From: Alar Süda
Sent: 11 April 2023 15:29:49
To: Rain Veinjärv
Cc: Mart Järvet; Voldemar Tokman; Malle Viiburg; Maie Rummel; Väino Rooger
Subject: RE: Jahutusvee kanali äärsse karjääri poolse tee taastamine

From: Rain Veinjärv <Rain.Veinjarv@enefit.ee>
Sent: Tuesday, April 11, 2023 10:47 AM
To: Alar Süda <alar.suda@rmk.ee>
Cc: Mart Järvet <Mart.Jarvet@energia.ee>; Voldemar Tokman <Voldemar.Tokman@energia.ee>
Subject: Jahutusvee kanali äärsse karjääri poolse tee taastamine

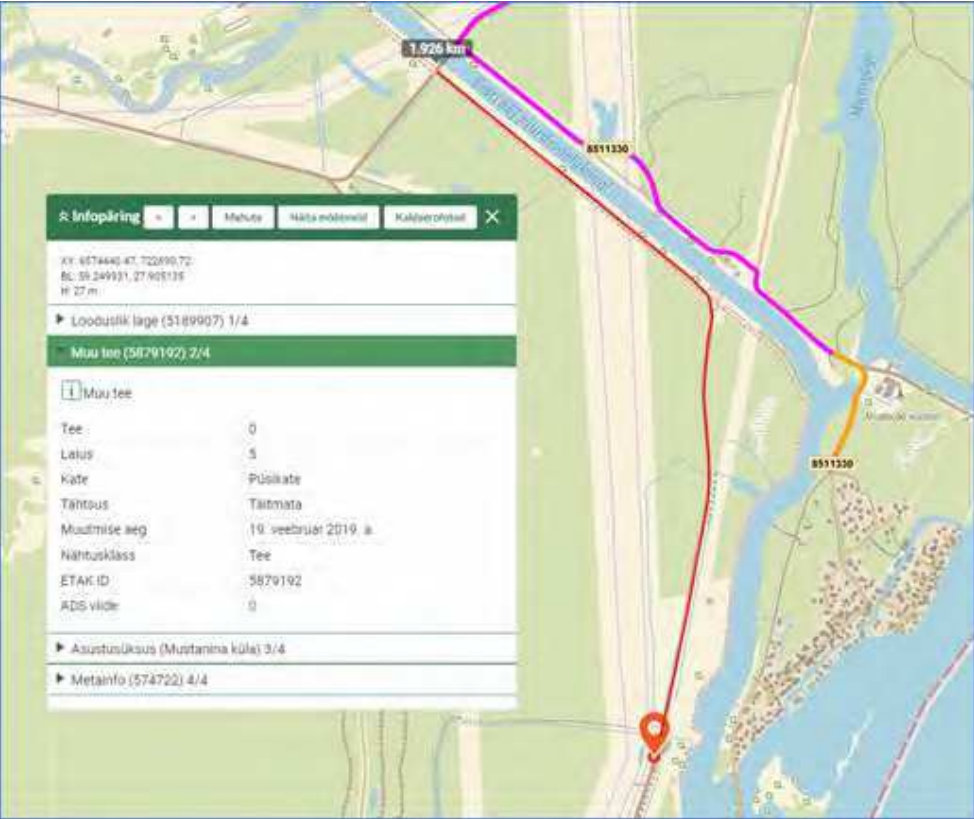
Meil on käimas ehitushange mille kohaselt algavad käesoleval suvel ehitustööd Eesti elektrijaama jahutusvee kanali ääres (märgitud punktiga) allpool oleval pildil.

Kuna ehituse käigus võib ehitustranspordiga see tee saada kahjustatud, siis me oleme pannud töövõtjale kohustuse taastada see tee algsesse seisukorda. Nimetatud tee on täna osaliselt väga halvas seisukorras asfaltkattega ja osaliselt killustikkattega.

Me oleme hankes kirjutanud, et tee seisukord hinnatakse üle enne ehitustööde algust ja **teekatte hilisem taastamine tuleb teostada killustikuga fr 16-32, kihi paksus 100...150mm, tihendamine vibrorulliga.**

Meile teadaolevalt on RMK selle tee kasutaja/omanik ja seetõttu palume teie kooskõlastust ülaltoodud teekatte taastamise nõuetele (rasvase kirjaga).

Kooskõlastan Eesti elektrijaama jahutusvee kanali ääres teostatava töö jaoks metsatee kasutamise (kaardil punasega) ning selle tööde aegse ja -järgse taastamise allpool kirjeldatud viisil.
